INFORME DE AUDITORÍA N° 29310-2021-CG/GRPI-AC

AUDITORÍA DE CUMPLIMIENTO
GERENCIA SUB REGIONAL LUCIANO CASTILLO COLONNA,
SULLANA, PIURA

OBRA “AMPLIACIÓN Y MEJORAMIENTO DEL SISTEMA DE
AGUA POTABLE Y SANEAMIENTO EN LA CIUDAD DE
AYABACA, PROVINCIA DE AYABACA, DEPARTAMENTO DE
PIURA”

1.2. Lechos de Secado n.ºs 1 y 2

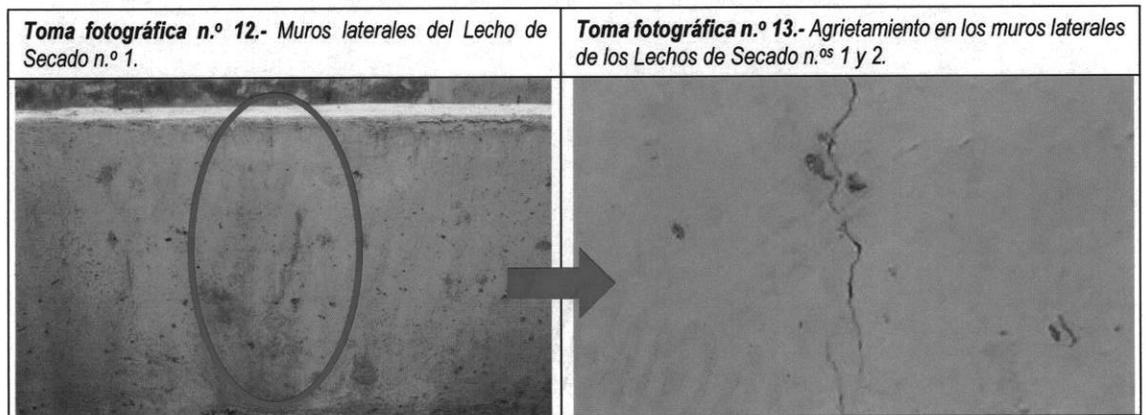
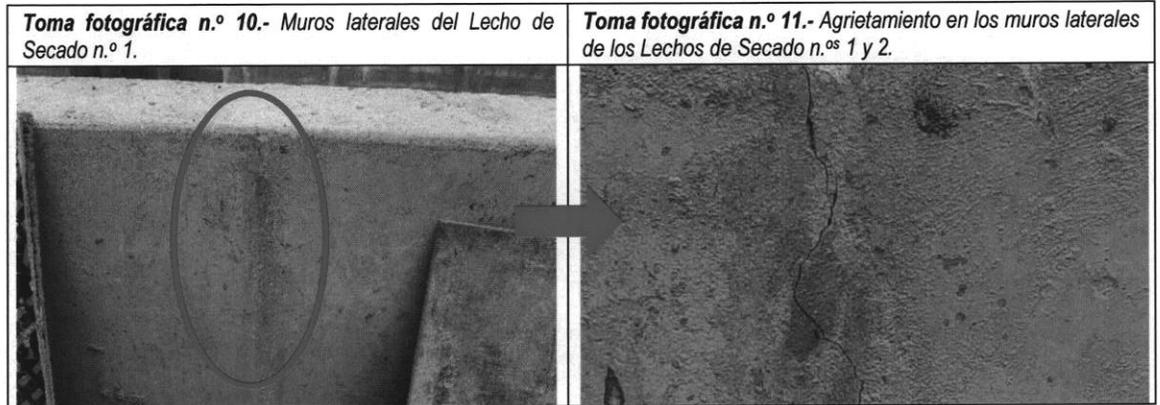
Es importante indicar que, las estructuras de concreto (losa de la base apoyada en el suelo y muros laterales), **presentan agrietamiento**, cuya visibilidad es muy evidente; tal es así, que en los **muros laterales se puede observar que las grietas (en sentido vertical), traspasan todo el espesor de**

1.5. Cámara de Contacto de Cloro

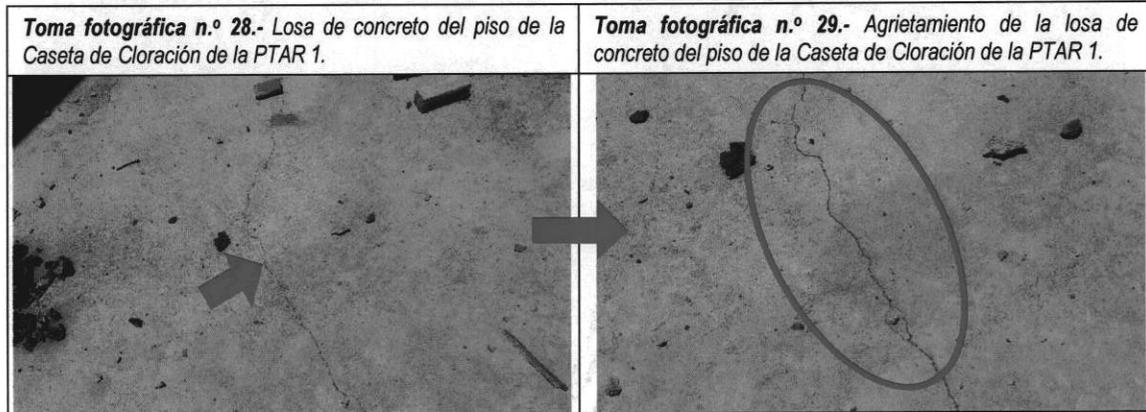
La infraestructura está construida sobre terreno inestable, incluso se observa que, la estructura ha sufrido desplazamientos y asentamientos, que han ocasionado su colapso.

2.1. Tratamiento Preliminar

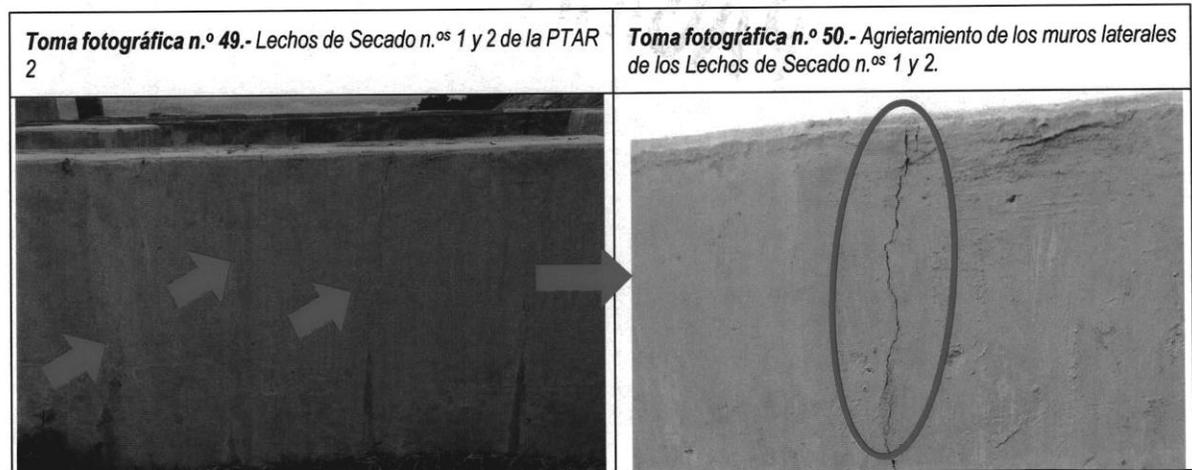
La infraestructura está construida; sin embargo, se observó desgaste prematuro con desprendimiento del tarrajeo en los elementos de concreto, y **presencia de fisuras en muros**.

2.3. Tanque IMHOFF

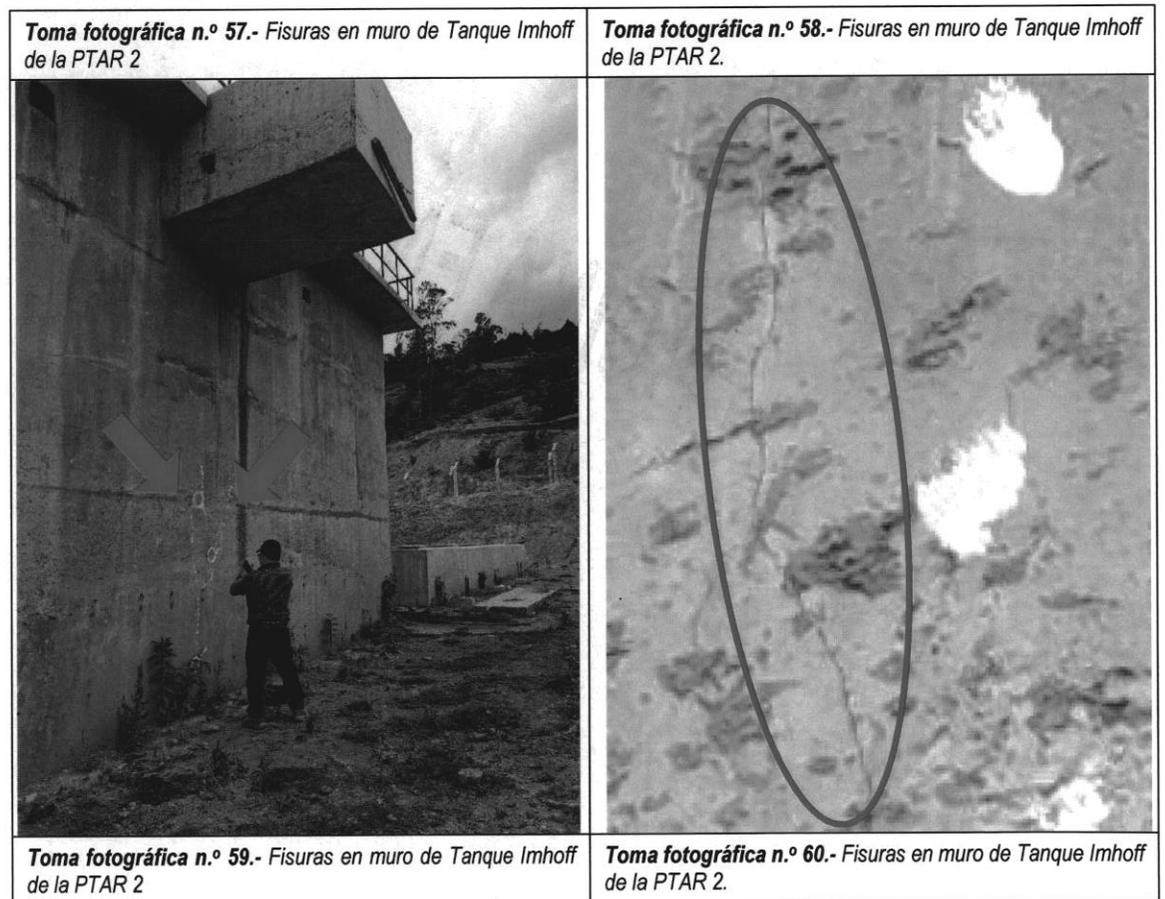
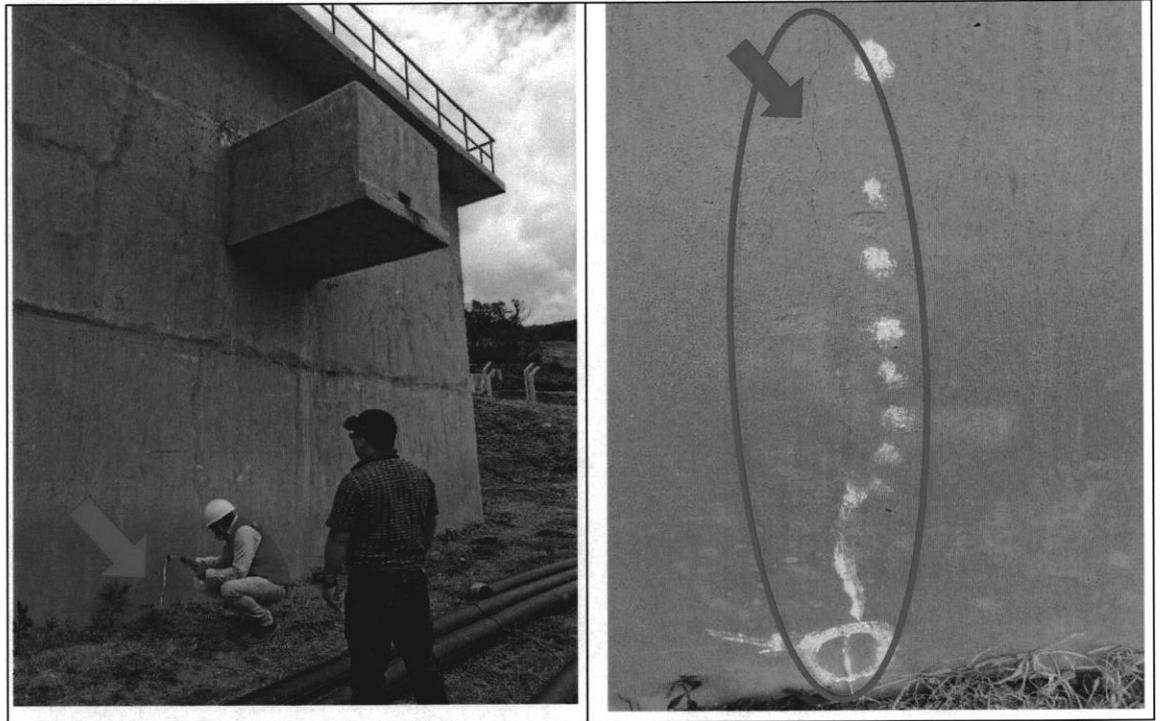
Así también, se constató agrietamiento en los muros laterales del Tanque Imhoff (grietas continuas en sentido vertical).

Toma fotográfica n.º 72.- Calle Rentería, el espesor de la losa de concreto repuesto es de $e = 0.12$ m.

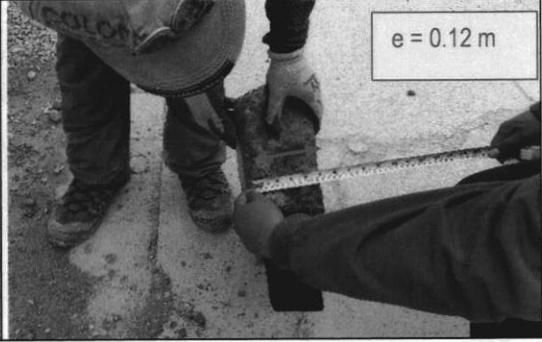
Es importante señalar que, de la inspección visual, se observa que el agregado grueso utilizado para la elaboración del concreto, corresponde a piedra de canto rodado que llega hasta $1\frac{1}{2}$ de tamaño.
